改善箇所説明図

改善の内容

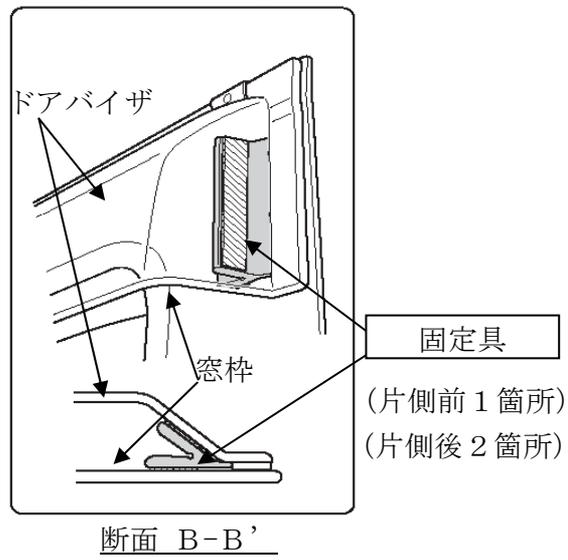
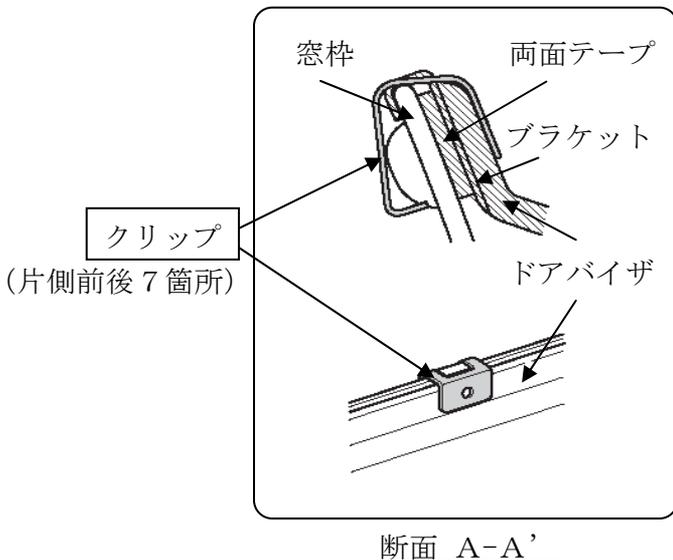
後付け部品のドアバイザにおいて、ドアバイザをドアに固定する接着剤の成分及びドアバイザを窓枠に固定するブラケットの形状が不適切なため、テープの接着剤が経年劣化で接着力が低下すると、最悪の場合、ドアバイザが脱落するおそれがある。

ドアバイザを装着した全車両について、脱落防止のための対策を施す。
クリップ取付け後
固定具取付け後

注) : は追加部品を示す。
